樹種塗装変更場所

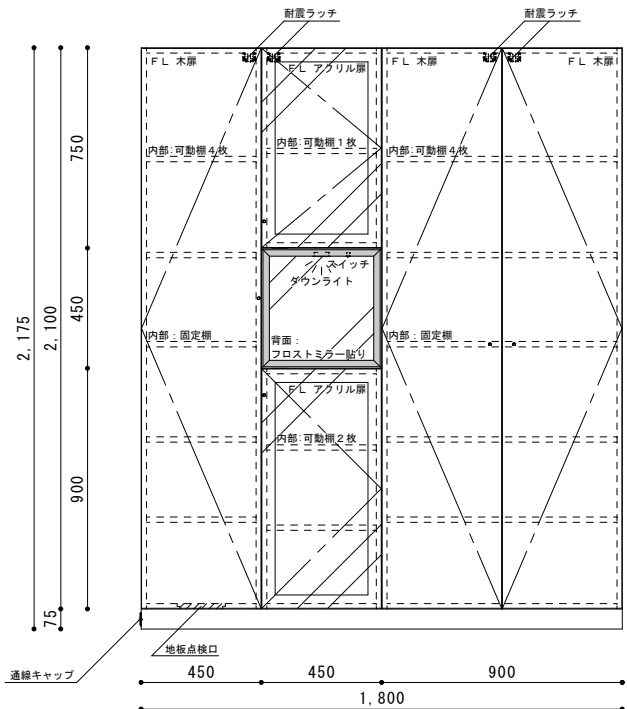
※ライト用にコンセント1口必要となります。  
※転倒防止の為、壁固定が必要となります。
